**Compte rendu de la réunion  
avec la Police de l'eau**

*Saint Mars du Désert*

**Esquisse du 24 Avril 2014**

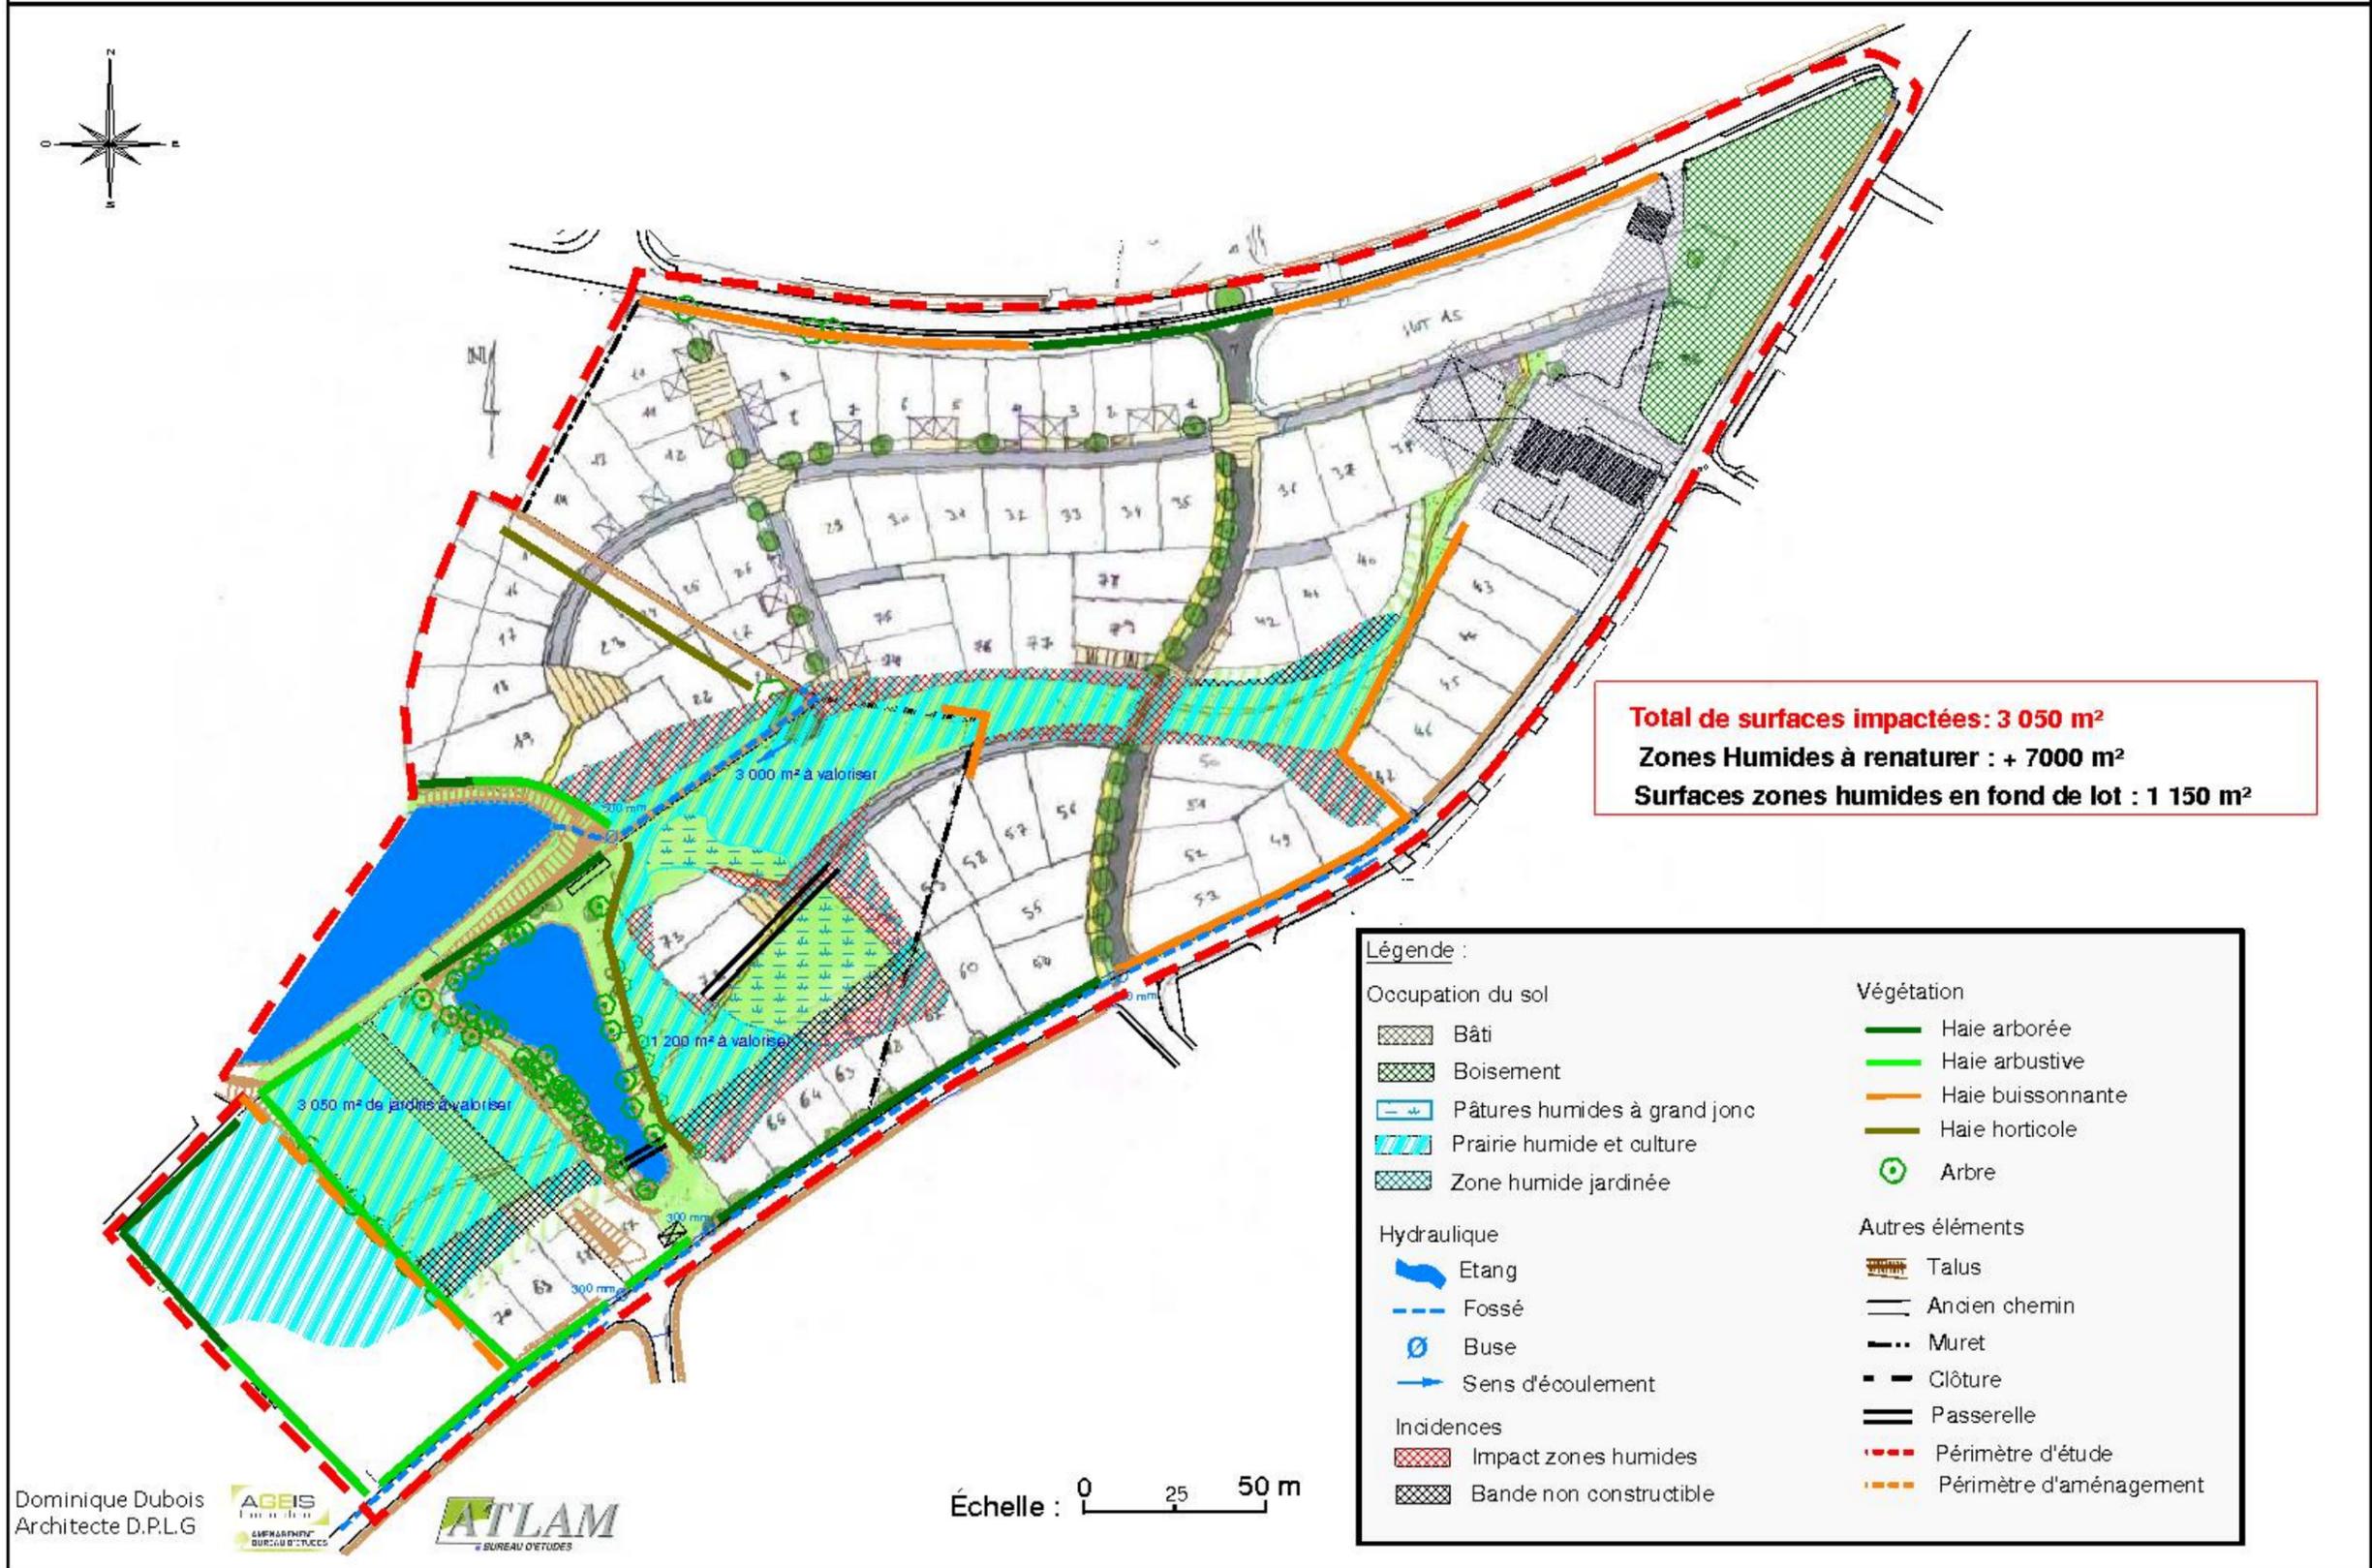
- **Implantation de noues tout le long de la zone humide à préserver et au niveau des voiries orientées Nord-Sud quand cela est possible.**
  - Elles joueront le rôle d'épuration des eaux avant leur arrivée dans la zone humide (espace tampon)
  - Elles devront également permettre à la zone humide d'être alimentée en eau.
  - Le fossé situé au nord de l'étang d'irrigation sera comblé et remplacé par une noue menant au second étang.

- **Les Fonds de lots donnant sur la zone humide**
  - Une bande de non constructibilité au niveau des fonds de lot devra être prévue et signalée sur les plans de vente comme une servitude. Sur cette bande aucun aménagement ne pourra être réalisé (abris de jardin, cheminement, fondations pour les clôtures, ...)
  - Les fonds de parcelles seront à réaliser par l'aménageur
  - Les noues débiteront au niveau du domaine privé

- **L'étang**
  - Les berges du plus petit étang devront être retravaillées afin d'apaiser ses pentes afin de favoriser la biodiversité

- **La zone d'agrément située au Sud**
  - Elle sera alimentée en eau par le petit étang. L'eau devra être guidée par un cheminement constitué de noues et de légères dépressions afin de favoriser la présence de biodiversité et ainsi valoriser la zone pour compensation des secteurs détruits.
  - Le cheminement se terminera par le retour de l'eau dans l'étang d'irrigation.
  - La zone devra être entretenue de manière différenciée. Il a été soumis l'idée d'organiser une fauche uniquement sur une partie de la zone et laisser la végétation présente sur le reste du secteur faire son cycle en entier et ceci sous un système de rotation annuelle.

- **La coulée centrale**
  - La zone de pâtures humides à grands joncs devra être gérée de manière différenciée avec la mise en place de fauches tardives (septembre)
  - Une sensibilisation devra être réalisée sur cette zone pour aider à l'acceptation des habitants du système de gestion et de son rôle
  - L'espace central vis-à-vis du respect strict des recommandations du SAGE et du SDAGE ne peut pas accueillir de bassin de rétention sans que la zone ne soit déclassée en zone humide dégradée et donc à compenser. Néanmoins avec le

Le système de noues qui gèrent la qualité des eaux rejetées dans la coulée verte, le quantitatif pour la pluie décennale pourra éventuellement être gérée dans l'espace central.
